OFICIO ELECTRÓNICO

ORD. N° : 3292
ANT. : PROYECTO DE DISEÑO DE CALZADAS, ESCALERAS, MUROS Y/O VEREDAS PARA VARIOS SECTORES DE LA CIUDAD DE ANTOFAGASTA, CORRESPONDIENTE A LA VÍA CERRO OVERO ENTRE RÍO CAMARONES Y RÍO DOÑIHUE, PERTENECIENTE A LA ENTREGA 6, ANTOFAGASTA.
MAT. : ENVÍA OBSERVACIONES A PROYECTO DE DISEÑO DE CALZADAS, ESCALERAS, MUROS Y/O VEREDAS PARA VARIOS SECTORES DE LA CIUDAD DE ANTOFAGASTA, CORRESPONDIENTE A LA VÍA CERRO OVERO ENTRE RÍO CAMARONES Y RÍO DOÑIHUE, PERTENECIENTE A LA ENTREGA 6, ANTOFAGASTA.
ADJ. : LISTADO DE PRECIOS UNITARIOS SERVIU 2025

Antofagasta, 22 diciembre 2025

PROYECTO PAVIMENTACIÓN PASAJE CERRO OVERO (ENTRE RIO CAMARONES Y RIO DOÑIHUE):

Figura 1

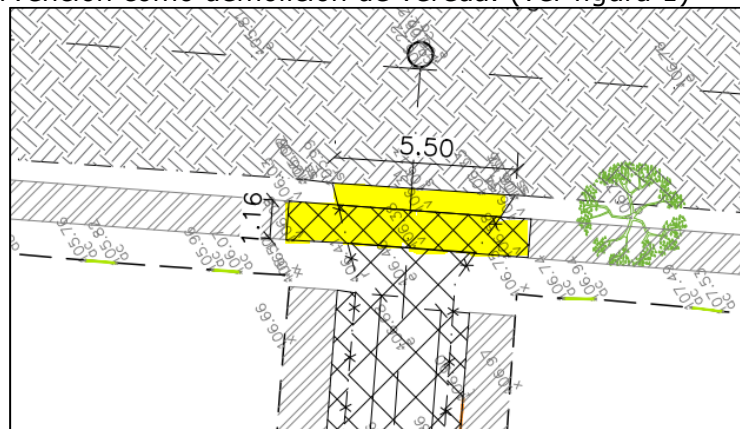
22. Para la demolición de radieres se debe considerar 30 cm.
23. Dado el retiro de soleras, se deberá incluir 50 cm de reposición de la calzada a intervenir, esto en ambos encuentros.
24. Indicar en planta la existencia de accesos vehiculares en el tramo, en caso de presentarse.
25. Considerar la intervención como demolición de vereda. (ver figura 1)

Figura 2.

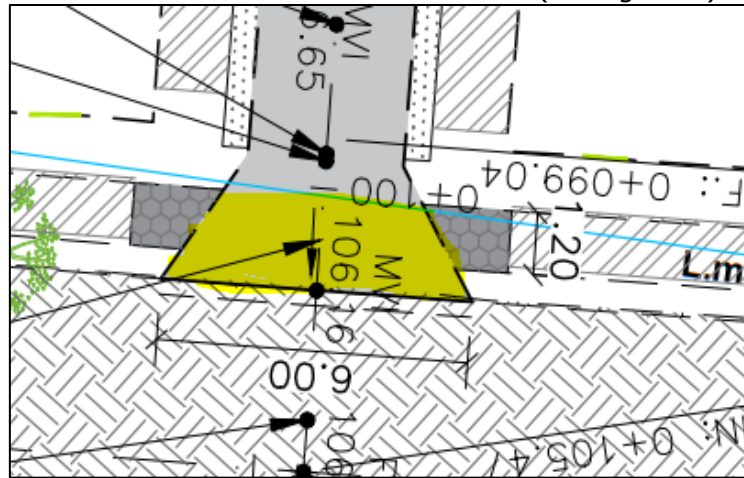
36. Considerar vereda de refuerzo en toda el área indicada. (ver figura 2).
